**Änderungen und Ergänzungen im Zuge der 1. Tektur sind rot beschriftet**

## FESTSTELLUNGSENTWURF

Straßenbauverwaltung Freistaat Bayern Stadte / Abschn.-Nr. / Station: A 8, 1120, 0,688 - A 8, 1160, 3,348 PRG/RS-Nr.: 09-999903-10	Unterlage / Blatt-Nr.: 6.2 Höhenplan A 8 km 60+500 bis km 63+200 Maßstab: 1:2000/200
A 8 München - (Salzburg) 6 - streifiger Ausbau zw. AS Rosenheim und Achenmühle Bau-km 58+780 bis 68+145	
aufgestellt: Autobahndirektion Südbayern Paikar, Ltd. Bauingenieur München, den 30.05.2014	1. Tektur aufgestellt: Autobahndirektion Südbayern Paikar, Ltd. Bauingenieur München, den 16.03.2020

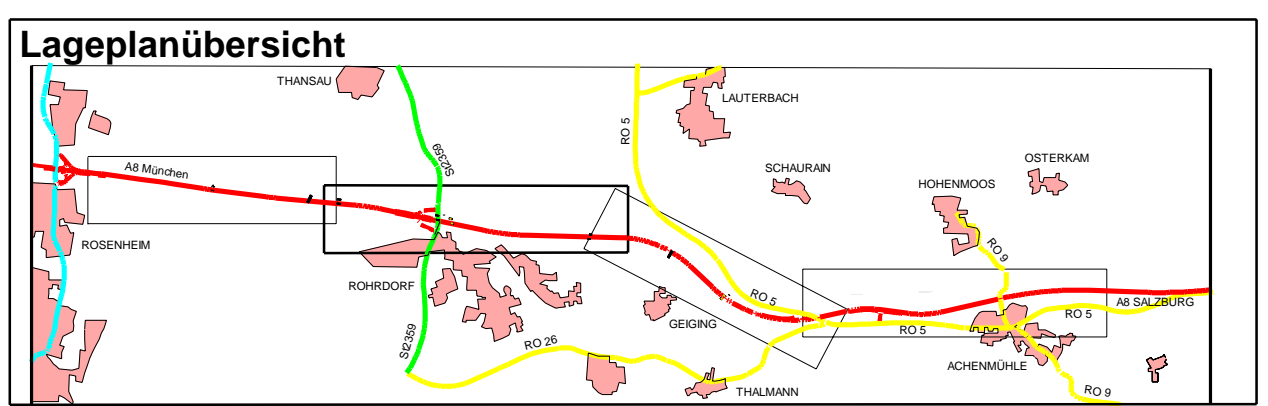
Nr.	Änderung	Datum	Zeichen
1.	Änderung gegenüber der Planfeststellung vom 30.05.2014		
2.	Lärmschutzwand von km 62+500 bis 62+700 geändert	11.02.2014	11.02.2014
3.	Seitenablagierung von km 61+150 bis 61+200 entfernt und ab km 62+400 auf 9m reduziert	11.02.2014	11.02.2014
4.	Form der Beckenränder 2 und 3 geändert	11.02.2014	11.02.2014
